Statens vegvesen

Vår referanse:
19/74166-2

Uttale – Dispensasjon – Fritidsbustad – Fv. 394 – gnr. 10 bnr. 25 – Rødland – Lindås kommune

Utdrag av arealdelen av kommuneplan for Lindås t.v og vegbiletet frå 2017 med eksisterande fritidsbustad t.h.

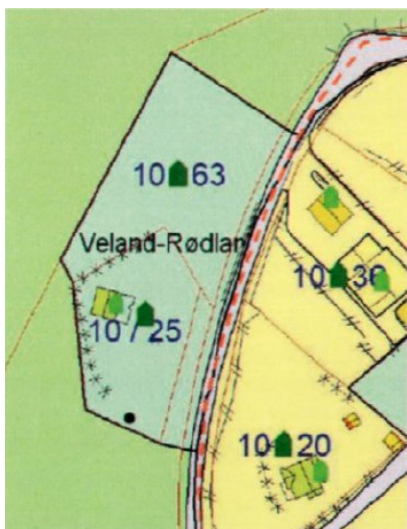
Basert på tolking av flyfoto og vegbilde kan vi ikkje sjå at det er opparbeidd ein avkøyrsløve slik søkjar hevder. Det er i så fall ein fordel om det kan leggjast fram eit offentleg løyve. Dersom slikt løyve ikkje kan leggjast fram må det søkjast om. Vi gjer og merksam på at endring av ei avkøyrsløve ut over vanleg vedlikehald vil vere søknadspliktig.

Ved søknad om avkøyrsløve frå offentleg veg er det eit vilkår at tekniske krav til utforming kan tilfredsstillast. I dette tilfelle er det aktuelt å stille krav om frisikt 1,1 meter over bakken 4 meter inn i avkøyrsla skal vere 45 meter til begge sider av køyrebana. Med bakgrunn i vegen sin kurvatur og helling er det er vanskeleg å vurdere om siktkravet kan oppfyllast utan å vere fysisk på staden og måle. Svingradius skal vere 4 meter (8 meter i diameter). Andre krav vi stiller er at avkøyrsla skal ha eit fall frå fylkesvegen dei første fem meterane og at avkøyrsla skal vere godt synleg frå vegen.

Byggjegrense langs fylkesveg 394 er 15 meter jf. arealdelen av kommuneplan for Lindås. Den nye fritidsbustaden er planlagt utvida og plassert vesentleg nærare vegen enn den gamle. Med bakgrunn i det tilsendte materiale er det aktuelt å søkje om dispensasjon frå byggjegrense 9 meter frå vegmidte. Vi vil vise til at det no er større fokus ved ulempene med å bu og opphalde seg nærare vegen, og kan ikkje tilrå å etablere bustad eller fritidsbustad nærare enn 15 meter frå vegmidte. Det kan vere vanskeleg å ta vare framtidig behov vegutviding, samt ulemper for drift og vedlikehald med større konstruksjonar så nærare vegen. Arealet mellom tomta og fylkesvegen er bratt, og det kan mellom anna vere behov for å sikre arealet mellom vegen og fritidsbustaden med rekkverk.

Vi rår i frå å oppføre fritidsbustad 9 meter frå vegmidte slik det er søkt om. Det er ikkje kome fram grunngjeving i søknaden som tilseier at det er naudsynt med ei slik plassering, og meiner at tiltaket kan endrast på slik at fritidsbustaden ikkje kjem i konflikt med byggjegrensa.
